## **9. FNP-Änderung „Konzentrationszonen für Windkraftanlagen“; Gemeinde Hürtgenwald Stellungnahme der Verwaltung zu den Stellungnahmen der Behörden und sonstigen Träger öffentlicher Belange aus den Beteiligungen gem. § 4 Abs. 1 u. 2 BauGB und § 4a Abs. 3 BauGB**

## 9. FNP-Änderung „Konzentrationszonen für Windkraftanlagen“; Gemeinde Hürtgenwald

Stellungnahme der Verwaltung zu den Stellungnahmen der Behörden und sonstigen Träger öffentlicher Belange aus den Beteiligungen gem. § 4 Abs. 1 u. 2 BauGB und § 4a Abs. 3 BauGB

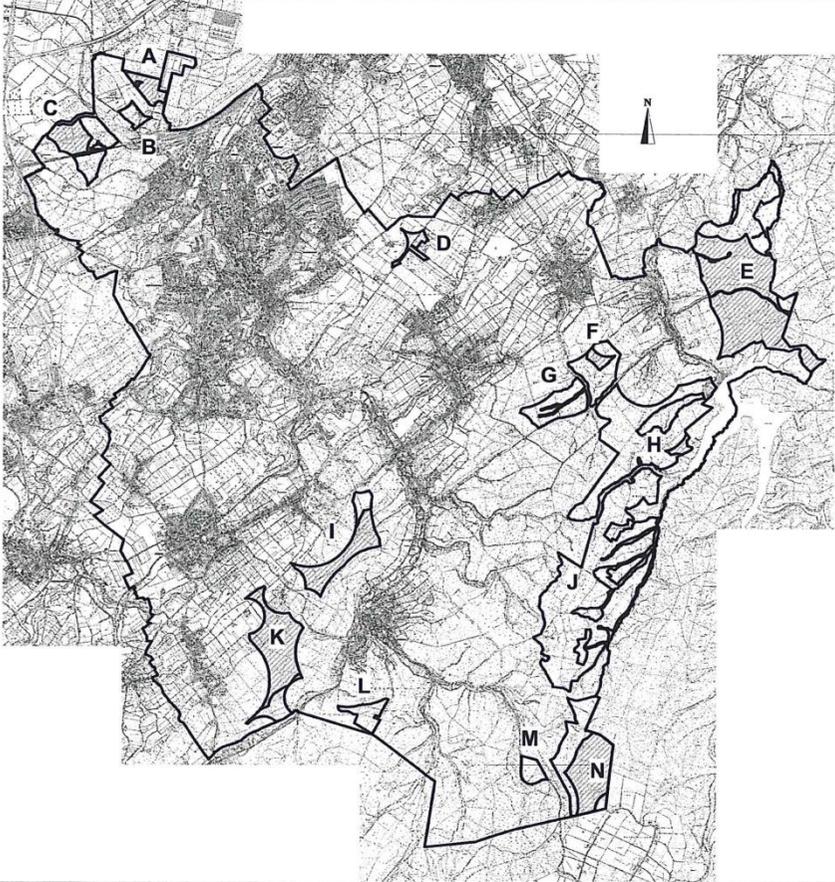
Stellungnahmen	Abwägungsvorschlag	Beschlussvorschlag						
		<b>men.</b>						
<b>13.3 Konzentrationszone I</b>								
<p><i>Die bis dato im FNP der Gemeinde Hürtgenwald dargestellte Konzentrationszone I liegt ca. 5,5 km südöstlich der Ortslage Zweifall an der Grenze des Stadtgebietes Stolberg und der Potentialfläche N auf Stolberger Stadtgebiet. In der Zone sind derzeit 4 Anlagen errichtet. Da die Zone nicht mehr den neuen Kriterien der Standortuntersuchung entspricht (insbes. Immissionsschutz) wird diese aufgehoben. Die Belange der Stadt Stolberg werden somit durch die Planung nicht berührt. Die vorhandenen Anlagen genießen Bestandsschutz.</i></p>	<p><i>Es werden keine Bedenken geäußert. Die Stellungnahme wird zur Kenntnis genommen.</i></p>	<p><i>Die Stellungnahme wird zur Kenntnis genommen.</i></p>						
<b>13.4 Redaktionelle Änderungen / Planungen der Stadt Stolberg</b>								
<p>Hinweis: Unterschiedliche Angaben zur Größe der Zone III</p>

<p>Fazit: Gegen die vorgelegte Planung bestehen keine grundsätzlichen Bedenken. Auch die Stadt Stolberg ist bestrebt, durch Schaffung von Flächen für die Windenergie einen Beitrag zur Energiewende zu leisten. In einer ersten Analyse konnten vier Potentialflächen im Stadtgebiet Stolberg ermittelt werden, die einer weiteren Überprüfung unterzogen werden sollen, mit dem Ziel der Darstellung als Konzentrationszonen für Windenergieanlagen im Flächennutzungsplan. Im Rahmen des anstehenden Bauleitplanverfahrens werden die Nachbargemeinden und Träger öffentlicher Belange frühzeitig beteiligt. Eine Übersicht der Potentialflächen füge ich bereits jetzt als Anlage bei, da zwei von ihnen an das</p>	Begründung Entwurf, S. 29	138 ha	Standortuntersuchung Stand August 2013, S. 42	196 ha	Begründung Vorentwurf, S. 14	408 ha	<p>Die Angaben zu den Größen der Zonen werden überprüft und angeglichen. <b>Die Zone A, Konzentrationszone III „Rennweg“, ist nicht mehr zur Ausweisung vorgesehen. Vgl. hierzu Begründung der 9. Änderung des Flächennutzungsplanes.</b></p>	<p>Der Hinweis wird zur Kenntnis genommen.</p>
Begründung Entwurf, S. 29	138 ha							
Standortuntersuchung Stand August 2013, S. 42	196 ha							
Begründung Vorentwurf, S. 14	408 ha

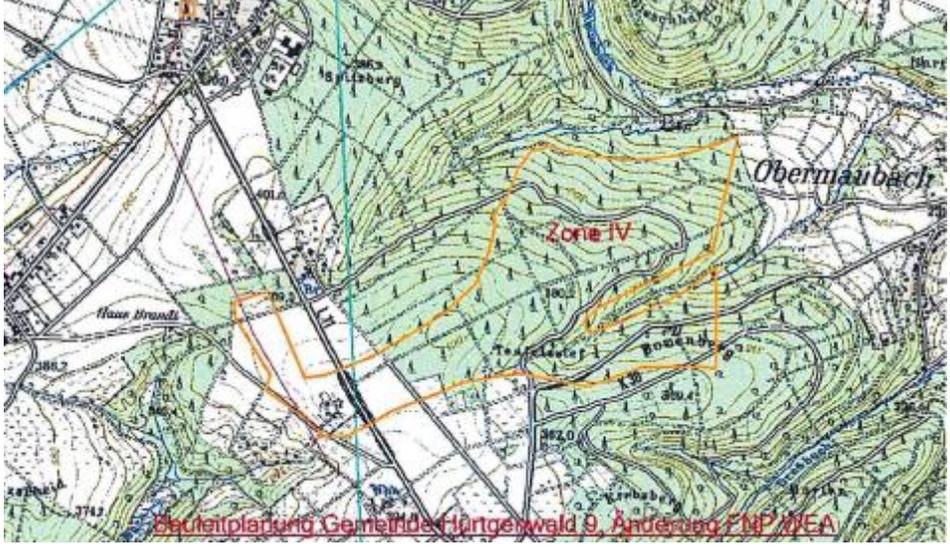
Stellungnahmen	Abwägungsvorschlag	Beschlussvorschlag
<p><b>24 Telefonica Germany mit Schreiben vom 07.10.2013, vom 11.06.2014 und vom 05.03.2015</b></p>		
<p><b>24.1 Richtfunk</b></p>		
<p><i>Aus Sicht der Telefonica Germany GmbH &amp; Co. OHG sind nach den einschlägigen raumordnerischen Grundsätzen die folgenden Belange bei der weiteren Planung zu berücksichtigen, um erhebliche Störungen bereits vorhandener Telekommunikationslinien zu vermeiden:</i></p> <p><i>In der Nähe Ihrer geplanten Konzentrationszonen IV und V zur Errichtung von Windkraftanlagen verlaufen drei unserer Richtfunkverbindungen.</i></p> <p><i>Die Abbildungen auf den folgenden Seiten zeigen eine Übersichtskarte und zwei Detailkarten. In den Abbildungen sind die Plangebiete mit einer dicken orangen Linie eingezeichnet. Die anderen farbigen Linien verstehen sich als Punkt-zu-Punkt-Richtfunkverbindungen von Telefonica Germany GmbH &amp; Co. OHG.</i></p>	<p><b>Die Stellungnahme betrifft die Ebene der verbindlichen Bauleitplanung. Im Flächennutzungsplan werden keine Anlagenstandorte festgeschrieben. Die Stellungnahme wird im entsprechenden Bebauungsplanverfahren berücksichtigt.</b></p>	<p>Der Hinweis wird zur Kenntnis genommen.</p>

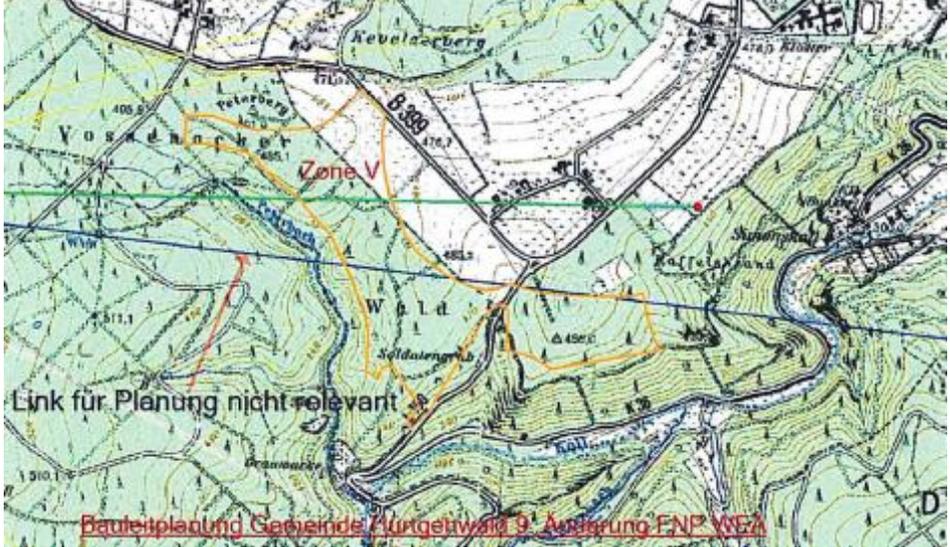
Stellungnahmen	Abwägungsvorschlag	Beschlussvorschlag
 <p>Bauleitplanung Gemeinde Hürtgenwald 9. Änderung FNP WEA</p> <p>Zone IV</p> <p>Zone V</p> <p>Link für Planung nicht relevant</p>
